BACIA PARA PARQUEAMENTO DE UNIDADES MARÍTIMAS

Projeto de Execução

Aditamento

ADITAMENTO

FIG. 1 - Cais existente na sede da ETERMAR na zona da Mitrena

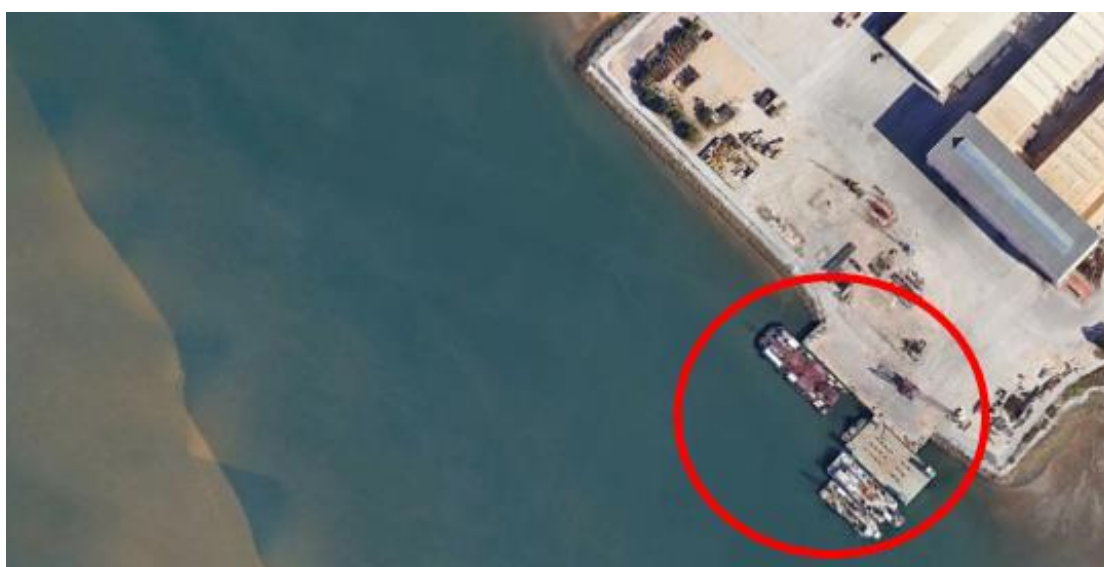
2.1.2 - Desenvolver/robustecer a fundamentação técnica da solução encontrada para a localização da bacia de estacionamento indicando todas as possíveis localizações/soluções estudadas, bem como os locais onde as embarcações se encontram atualmente parquadas.

Foi equacionada a possibilidade de se parquear toda a frota marítima no cais existente na Sede da ETERMAR, conforme figura abaixo, mas esta solução é inviável devido à proximidade ao canal principal do rio Sado, condicionando a navegação de terceiros (FIG. 1).
